ZMĚNOVÝ LIST	číslo ZL: 09
Název projektu:	Modernizace cvičné stáje pro skot, GYM, SOŠ, SOU a VOŠ Hořice – stavební práce vč. zeleně CZ.06.2.67/0.0/0.0/16_050/0002548
Zhotovitel:	VALC, s.r.o.
Objednatel:	Královéhradecký kraj
Změnový list vystavil:	Ing. Pavel Škrabal
Datum:	17.09.2018

Předmět změny: **SO03**
Popis a zdůvodnění změny: Úpravy řešení objektu SO03 viz zdůvodnění níže.

NÁZEV :
PŮDORYS STŘECHA - SO03

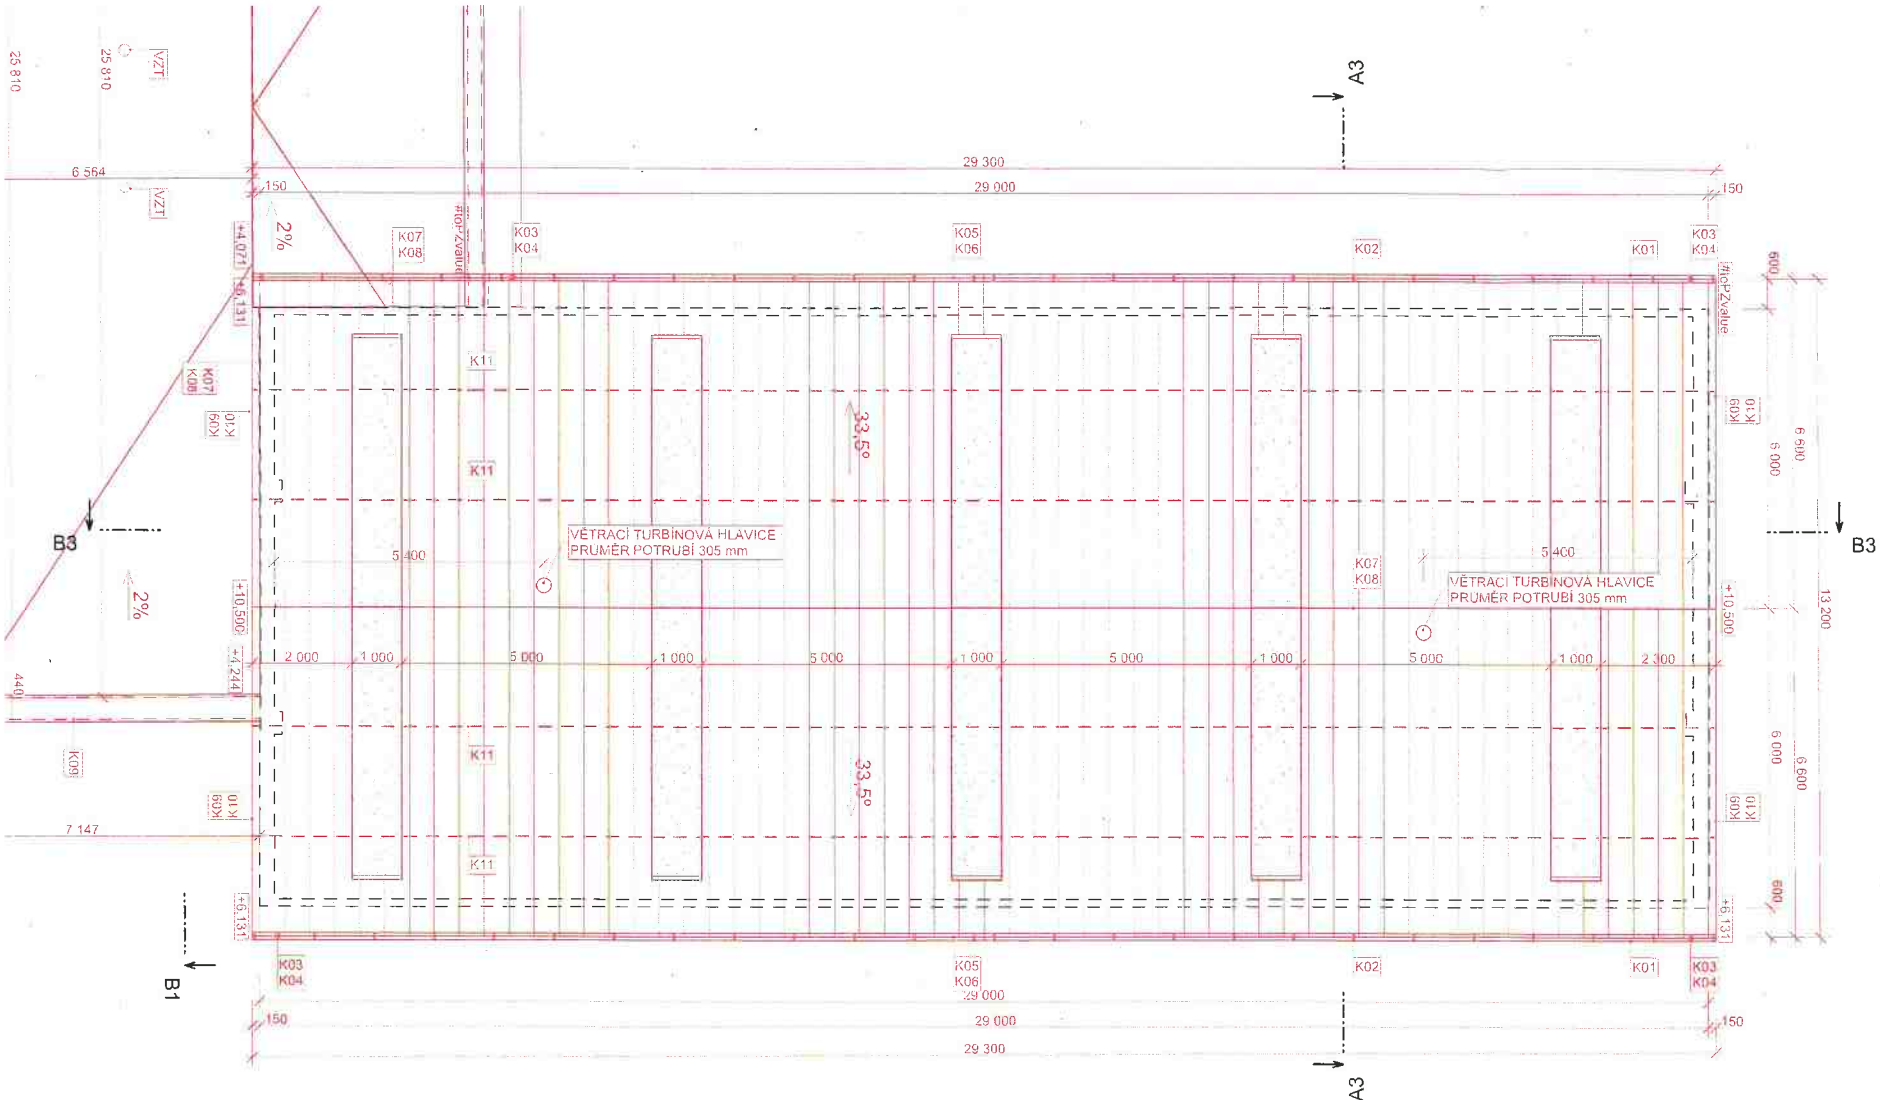
9.5. Větrací hlavice Lomanco

Na základě doporučení dodavatele technologie stáji bylo rozhodnuto o dodatečné instalaci dvou odvětrávacích hlavíc typu Lomanco pro zajištění kvalitního odvětrání prostoru v hřebeni a zamezení degradace především krovu v hřebeni. Chyba projektu
